Poř. číslo	OI 02	Datum	18.03.2026	Č.j.	JMK 45570/2026
Oprávněný investor (identifikační údaje)		název / IČ:		ČEPS, a.s./ 25702556	
		druh dotčeného práva		přeprava zemního plynu	
		veřejná technická infrastruktura		podzemní zásobník plynu	
Adresa / sídlo		Elektrárenská 774/2, 101 00 Praha

Přípomínka k návrhu Změny č. 5 Zásad územního rozvoje Jihomoravského kraje v souladu s § 97 odst. 1 stavebního zákona

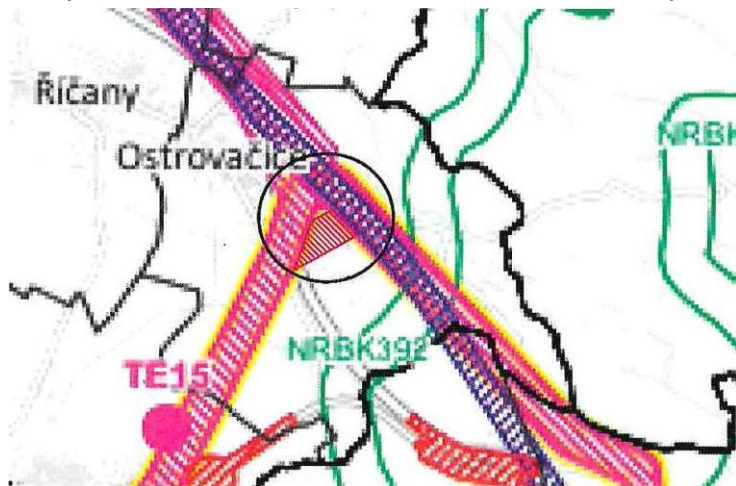
Přípomínka se týká úpravy vymezení koridoru „TE31 (Slavětice —) hranice kraje — Veverské Knínice — hranice kraje (—Prosenice)“ v lokalitě Ostrovačice dle následujícího obrázku.

Na základě předběžných výstupů ze zpracovávané studie k rozvojovému záměru nového vedení 400 kV Slavětice-Prosenice vyplynulo, že vlivem potřeby koordinace s ostatními rozvojovými záměry a stávající infrastrukturou v oblasti Ostrovačice není záměr v původně předpokládaném průběhu koridoru realizovatelný a je potřebná jeho lokální úprava.

Koridor TE31 (Slavětice-) hranice kraje-Veverské Knínice-hranice kraje (-Prosenice) byl v Z5 ZÚR JMK vymezen na základě podkladu společnosti Čeps, a. s. Změnou vymezení koridoru by došlo k dotčení práv vlastníků pozemků a staveb v předmětném území. Návrh Z5 ZÚR JMK byl již s veřejností projednán, a to dne 04.03.2026. Požadavku na úpravu koridoru po veřejném projednání tak nelze vyhovět.

Z připomínky vyplývá, že studie k rozvojovému záměru se zpracovává a jedná se o předběžné výstupy.

Uplatnění případných úprav koridoru v ZÚR JMK je tak žádoucí až po dopracování studie.

Z vyhodnocení nevyplývá potřeba úpravy dokumentace.
